泊発電所 3号炉 重大事故等対策の有効性評価

「格納容器バイパス」

(審査会合における指摘事項回答)

令和 5 年4月25日
北海道電力株式会社

図 評価モデルの概念図

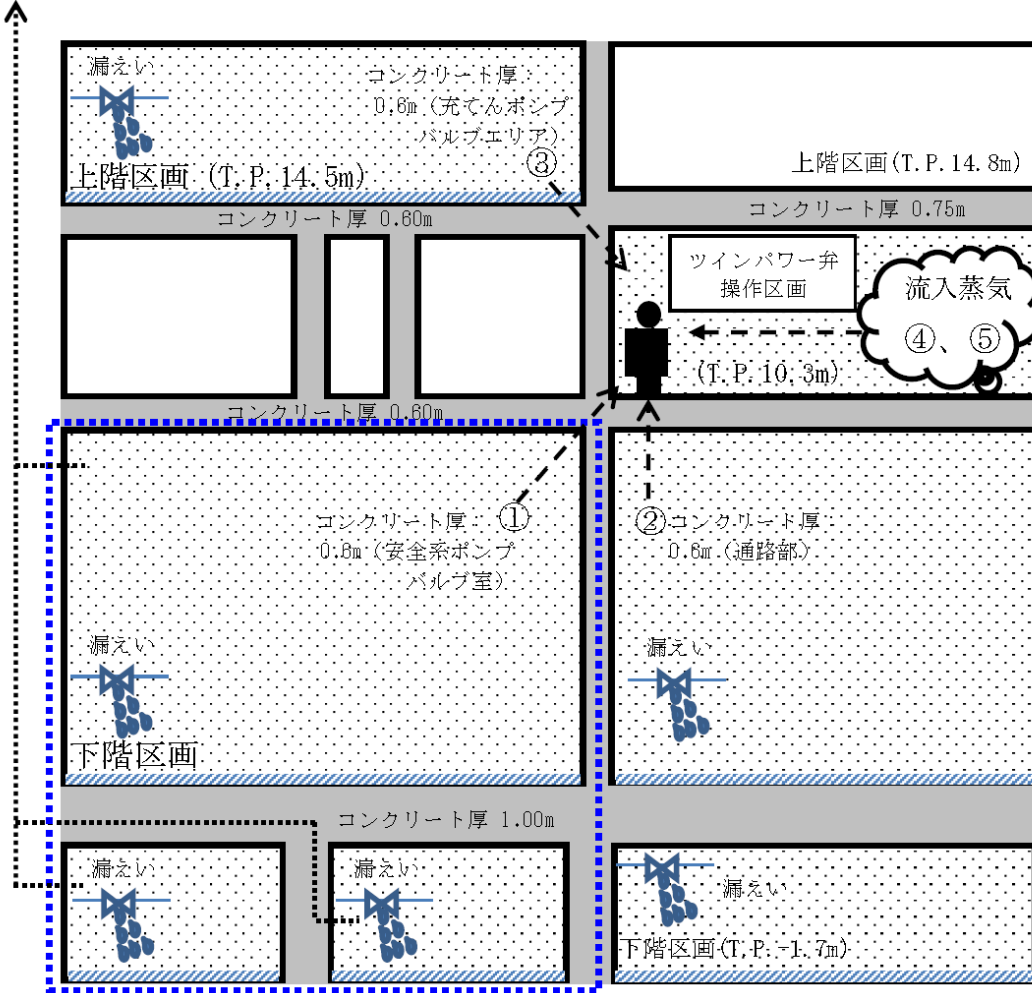
【指摘事項】(第1124回審査会合(令和5年3月16日)「格納容器バイパス(IS-LOCA)」) 230316-1
ツインパワー弁の操作場所の温度影響評価について、最新の審査実績を踏まえて、階段等の伝搬経路を含めた評価条件及び条件設定の考え方を網羅的に示した上で説明すること。
島根2号炉の場合は、評価条件として、原子炉建物壁から環境への放熱、原子炉建物換気系等についても、条件設定の考え方を含めて整理した上で評価を行っている。

【指摘事項】(第1124回審査会合(令和5年3月16日)「格納容器バイパス(IS-LOCA)」) 230316-2
「T.P.10.3m 中間床充てんポンプバルブ室」については、「区画扉(閉)(中略)を鑑みると、操作場所への蒸気流入及びその影響は殆どない」とし、検討対象から外しているが、蒸気の漏えいの懸念があるのであれば当該区画を含めて評価を行い、説明すること。

- T.P.10.3m 中間床充てんポンプバルブ室を含めた蒸気の発生場所および階段等、蒸気の伝搬経路及び原子炉建物壁から環境への放熱等の条件を網羅的に整理した。整理結果を次ページの表に示す。
- 整理結果を踏まえ解析モデルを作成した。このモデルの概要を次ページの図に示す。
- 以上の整理結果に基づき、GOTHICによる解析評価を実施した。
- 評価の結果、ツインパワー弁操作場所の雰囲気温度は初期温度40℃に対して約5℃の上昇にとどまり、操作に影響がないことを再度確認した。
